SAILOR

Service Information No.
Kundendienst-Mitteilung No.
Service Information No.
Información de servicio No.
Servicemeddelelse No.

14

Vedr. sender SAILOR 26D.

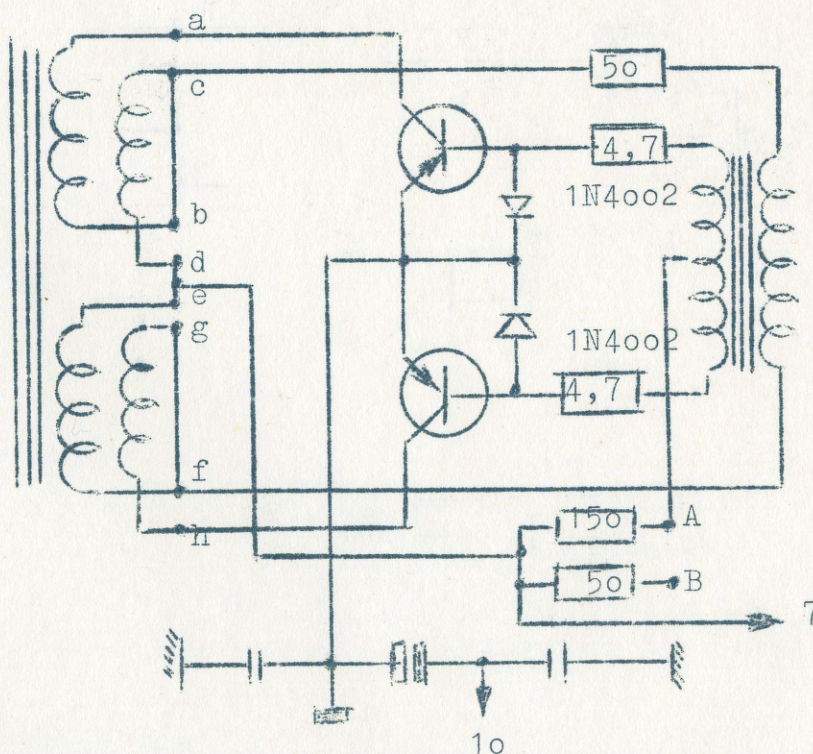
Da man i visse tilfælde har brændt transistorerne i converteren af, har vi for at undgå denne fejl foretaget en konstruktionsændring som vist på nedenstående diagram. Ændringen består i, at der er indført 2 basebeskyttelsesdioder 1N4002 og modstande 4,7 ohm, og samtidig er det nødvendigt at ændre baseforspændingen. Ved omskiftning fra 24 volt til 12 volts drift skal den gule ledning fra drivertransformatorens midtpunkt flyttes fra modstand 150 ohm (mrk. A) til modstanden 50 ohm (mrk. B).
